**Procedimento su istanza del Provvedimento Autorizzatorio Unico Regionale (PAUR)
Convocazione della terza riunione della Conferenza di Servizi ai sensi dell'art. 27-bis c. 7 del
D.Lgs. 152/06 e ss.mm.ii. e dell'art. 14-ter della L. n. 241/1990 e ss.mm.ii.**

Codice pratica 23/0047824

Valutazioni tecniche per l'AIA

Figura 19 Distanza dei recettori dalle ventole di emissione box NORD

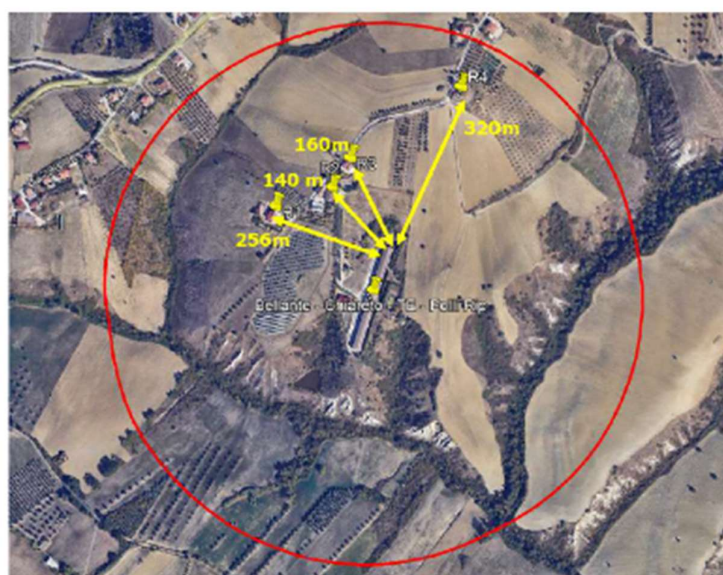
Si ritiene che lo studio sia stato condotto nel rispetto delle indicazioni degli indirizzi di cui alla DD 309/23 e dimostri, in via previsionale, il rispetto dei valori di accettabilità presso i recettori individuati nello studio.

Le portate di odore per ciascuna sorgente puntuale e per la sorgente areale, desunti dalle tabelle 10e 12 sopra riportate, costituiscono valori autorizzati da riportare nel QRE, andando a definire così il QRE. In caso di criticità (esposti della popolazione e/o controlli che evidenzino l'intensificarsi dell'impatto), l'azienda dovrà attuare le misure previste nel Piano di Gestione degli odori e successivamente, qualora le misure di prevenzione non sortissero effetti significativi, dovrà attuare il monitoraggio delle sorgenti, verificando il rispetto del flusso di massa di odore indicato nelle tabelle 10 e 12, e aggiornando lo studio di ricaduta.

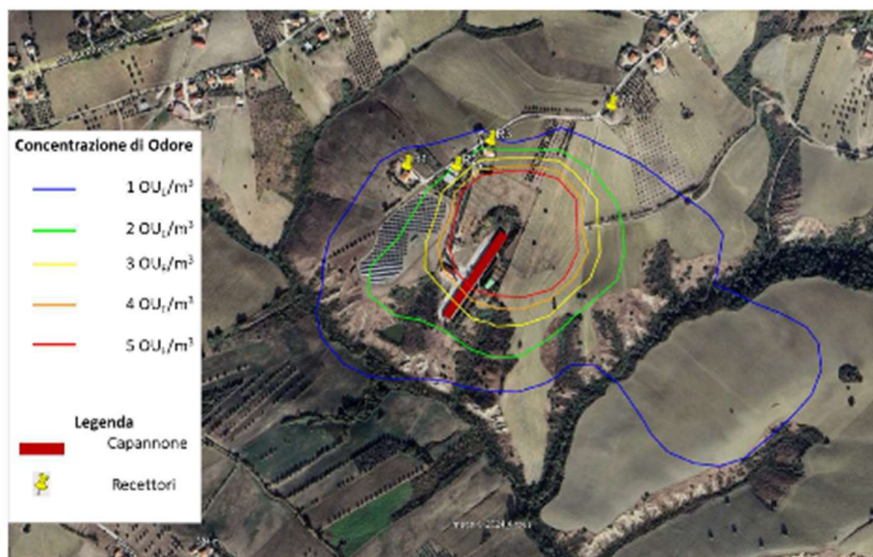
Il campo di influenza dell'odore si estende a Nord - Est dell'impianto, in linea con la rosa dei venti di Campi utilizzata in calibrazione del modello CALMET. Il modello di dispersione CALPUFF considera un dominio di simulazione di 10x10 km, con passo pari a 250 m, e stima le concentrazioni di odore orarie in un dominio 5 x 5 km, con passo di 125 m; adottando il valore 2,3 come fattore "peak to mean", si risale al valore di picco di odore, così come previsto nel Decreto Direttoriale 309/2023. Le concentrazioni di odore ai recettori sensibili presenti nelle immediate vicinanze dell'allevamento risultano tutte inferiori al limite della classe di sensibilità di appartenenza (cfr Tabella 14).
